Keuringsverslag van een elektrische laagspanning- en zeer lage spanningsinstallatie

NIET CONFORM

Straatnaam Hoge Donk
Huisnummer 42
Busnummer
Postcode 1840
Gemeente LONDERZEEL
Land België

Controlebezoek van een oude huishoudelijke elektrische installatie van een wooneenheid bij verkoop op vraag van de verkoper volgens (KB 08/09/2019) - AREI Boek 1- 8.4.2. en 8.2.1. en 4.2.4.3.

Afbeelding schakel- en verdeelbord:

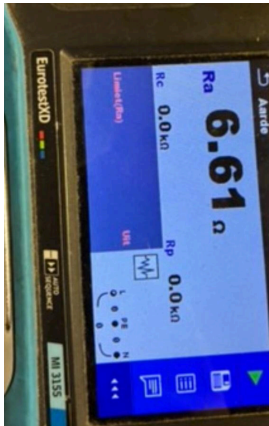
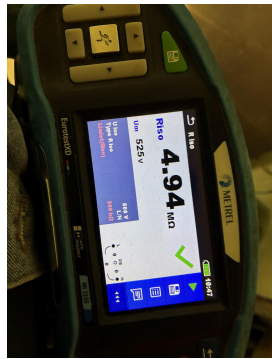
- I1.01 Eëndraadschema van de installatie is niet aanwezig. (Boek 1 Afdeling 2.12 - 2.13 en 3.1.2)
- I1.03 Situatieschema van de installatie is niet aanwezig. (Boek 1 Afdeling 2.12 - 2.13 en 3.1.2)

- I4.04 Bijkomende equipotentiale verbinding(en) niet verwezenlijkt. (Boek 1 Onderafdeling 5.4.4.2. en 5.1.6.2.)
- I5.01 De aanduiding van de stroomkringen en/of apparatuur, aansluitklemmen, enz dient aangebracht of vervolledigd te worden. (Boek 1 Onderafdeling 3.1.3.1. en 3.1.3.3.A. en 5.1.6.1)

- I5.10 De genaakbare, naakte onder spanning staande delen zijn onvoldoende afgeschermd. (Boek 1 Afdeling 5.1.4. en 4.2.2.3.)
- I5.14 De nominale spanning dient duidelijk vermeld te worden op een oordeelkundig gekozen plaats. (Boek 1 Onderafdeling 3.1.3.3.)

- I7.01 De smeltzekeringhouders of houders van kleine vermogensschakelaars met pennen met een sectie kleiner dan 10mm² zijn niet voorzien van kalibreerelementen. (Boek 1 Onderafdeling 5.3.5.5.A.)

- N3 Het is niet uitgesloten dat bij een nacontrole bijkomende inbreuken worden vastgesteld bij voorleggen schema's.
- Ijzeren goot on der verdeelbord moet geaard worden.
